**Věc: „Oprava a zpřístupnění kaple Panny Marie Bolestné v obci Kámen a revitalizace objektu bývalého pivovaru hradu Kámen – stavební a restaurátorské práce“
- II. dodatečné informace k zadávacím podmínkám**

S odvoláním na písemné dotazy uchazeče Vám v zastoupení zadavatele – Kraj Vysočina – v souladu s odst. 2. písm. d) Zadávacích podmínek - Dodatečné informace k zadávací dokumentaci a prohlídka místa plnění, podáváme tyto dodatečné informace:

Svítidlo: S7

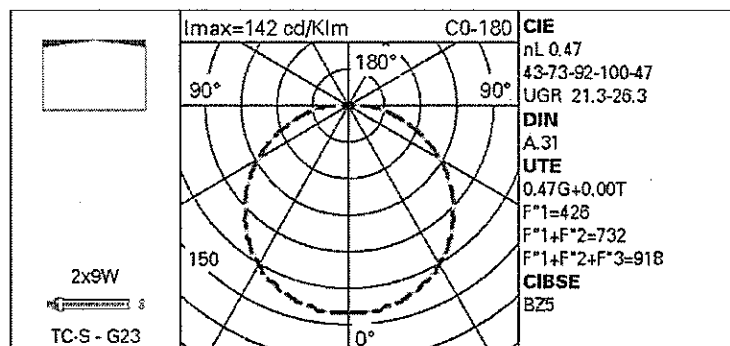
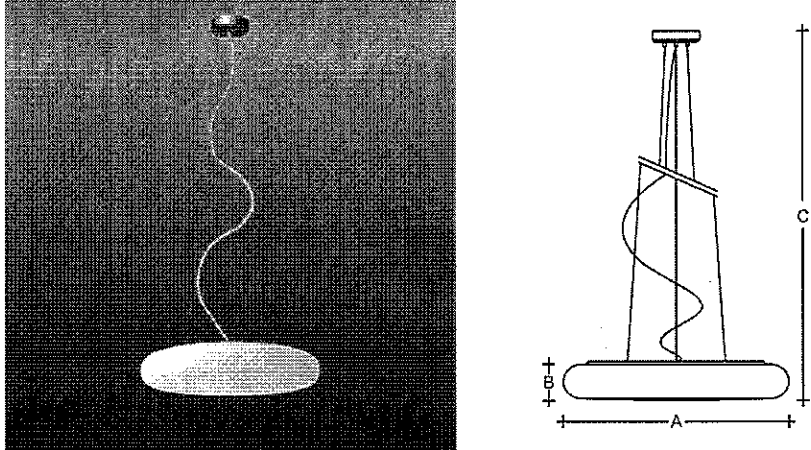
a) SO 06 Elektroinstalace silnoproud Kaple - ve slepém rozpočtu je u položky č.201 - Svítidlo S7 odkaz na specifikaci dle Knihy svítidel. V Knize svítidel toto svídídlo uvedeno není. Prosíme o doplnění.

Doplnění specifikace svítidla S7

Světelný zdroj: 2x9W, teple bílé světlo
Příkon: 20W

Přisazené svítidlo s rozptylným krytem. Tvarově ve všech směrech zaoblené bez viditelných hran (viz řez s rozměry).

IP40  650°C  01 White

Barevné provedení: bílá
